**AVIS RELATIF À LA PROTECTION
CONTRE LES EVENTUELS EFFETS NOCIFS ET NUISANCES
PROVOQUÉS PAR LES RAYONNEMENTS NON IONISANTS
GÉNÉRÉS PAR DES ANTENNES ÉMETTRICES STATIONNAIRES**

Commune : CHARLEROI - Exploitant : CITYMESH

Référence exploitant : HT04341_A

Rapport n° 1936 / 2025

Figure 1 : Vue en plan des lieux de séjour et des points de contrôle

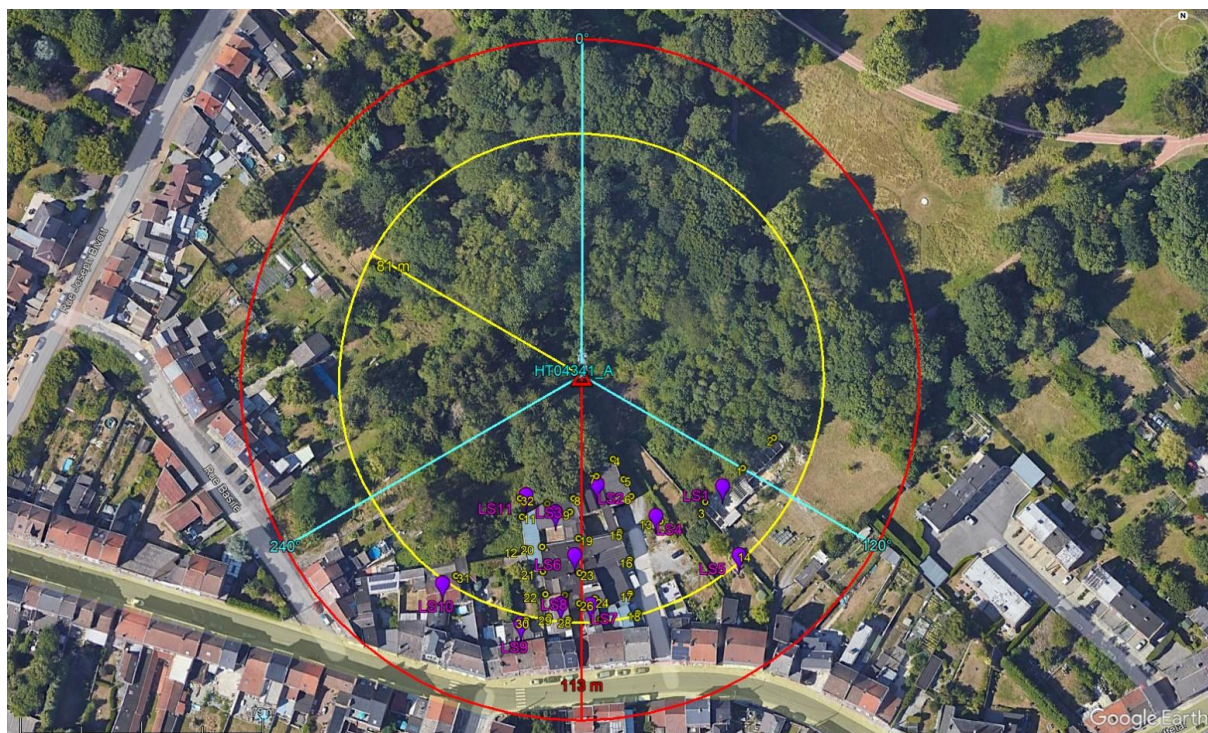
N° point de contrôle	LS	Atténuation (dB)	Indice d'exposition relatif à la limite par installation IE_i
31	LS10	3,0	0,320
24	LS7	3,0	0,246
27	LS8	3,0	0,245
26	LS7	3,0	0,237
25	LS7	3,0	0,224
29	LS8	3,0	0,222
28	LS8	3,0	0,217
22	LS6	3,0	0,188
30	LS9	3,0	0,183
18	LS6	3,0	0,172
23	LS6	3,0	0,154
17	LS6	3,0	0,152
21	LS6	3,0	0,130
14	LS5	3,0	0,127
12	LS3	3,0	0,071
16	LS6	3,0	0,064
20	LS6	3,0	0,050
2	LS1	3,0	0,043
19	LS6	3,0	0,035
1	LS1	3,0	0,035
3	LS1	3,0	0,026
5	LS2	3,0	0,025
7	LS2	3,0	0,024
4	LS2	3,0	0,023
32	LS11	3,0	0,021
6	LS2	3,0	0,020
8	LS2	3,0	0,019
10	LS3	3,0	0,018
9	LS3	3,0	0,014
11	LS3	3,0	0,013
13	LS4	3,0	0,013
15	LS6	3,0	0,013

En ce qui concerne les antennes de l'installation mentionnées dans le tableau 1, la distance maximale à laquelle la limite pourrait être atteinte, à l'extérieur, est égale à 102,6 m. S'il n'y a pas de LS à une distance inférieure, les antennes respectent forcément la limite d'immission.

Dans le cas des LS situés à l'intérieur des bâtiments, une atténuation d'obstacle est prise en compte et il en résulte que la distance maximale à laquelle la limite pourrait être atteinte se réduit à 73,2 m.

Figure 2 : Vue en plan des installations d'antennes dans un rayon de 300 mètres autour de l'installation faisant l'objet de la demande d'avis

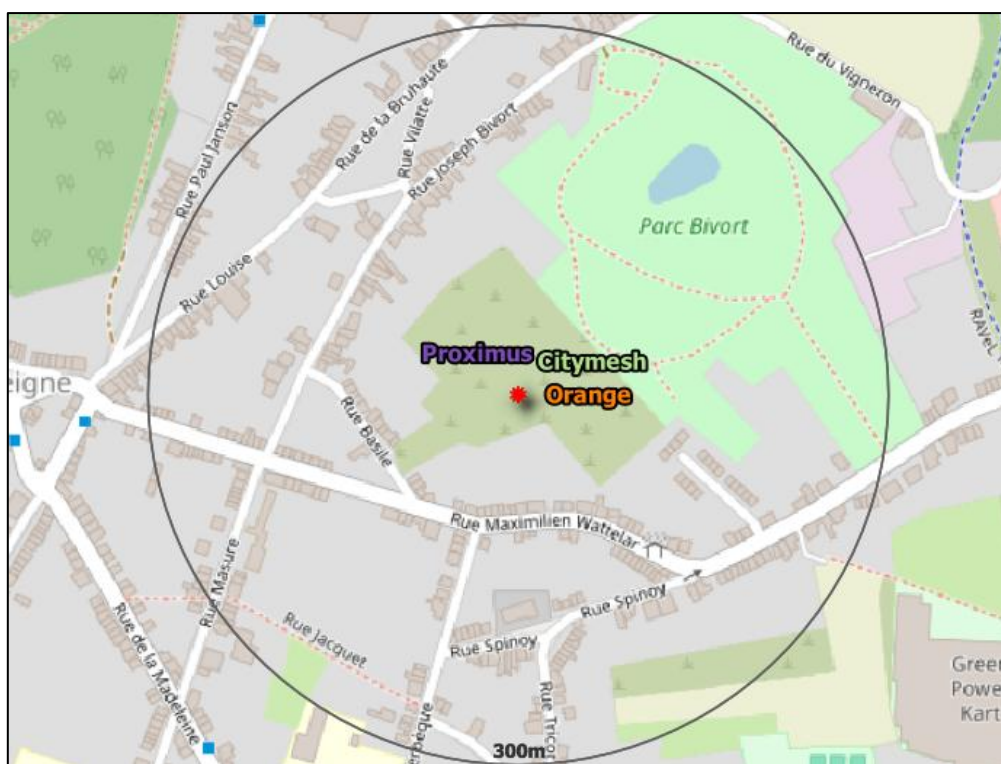
- a) il y a au plus 4 installations d'antennes émettrices stationnaires présentes dans la zone d'évaluation de 300 mètres de rayon représentée dans la figure 2, y inclus l'installation référencée dans le paragraphe 2 : la limite cumulative définie à l'article 4, §2 du décret est nécessairement respectée dans les lieux de séjour à l'intérieur de la zone d'évaluation de 300 mètres de rayon ;

- b) il y a exactement 5 installations d'antennes émettrices stationnaires présentes dans la zone d'évaluation de 300 mètres de rayon représentée dans la figure 2, y inclus l'installation référencée dans le paragraphe 2 et il existe, pour 3 ou 4 de ces installations, un avis attestant le respect de la limite abrogée de 3 V/m : la limite cumulative définie à l'article 4, §2 du décret est nécessairement respectée dans les lieux de séjour à l'intérieur de la zone d'évaluation de 300 mètres de rayon ;

- c) dans tous les autres cas, il a été vérifié que la limite cumulative définie à l'article 4, §2 du décret n'est pas dépassée dans les lieux de séjour sur base du nombre d'installations localisées dans la zone d'évaluation de 300 mètres de rayon représentée dans la figure 2, de leur localisation ainsi que des données inscrites dans la figure 1 et au paragraphe 4 du présent avis et dans les avis attestant le respect de la limite par installation ou de la limite abrogée de 3 V/m relatifs aux autres installations reprises dans la figure 2.

Compte tenu des considérations ci-dessus, il apparaît que l'intensité du rayonnement électromagnétique généré, dans les lieux de séjour situés dans un rayon de 300 mètres autour de l'installation référencée dans le paragraphe 2, par l'ensemble des antennes émettrices stationnaires de l'ensemble des exploitants du même site d'antennes émettrices stationnaires respecte la limite fixée à l'article 4, § 2 du décret.
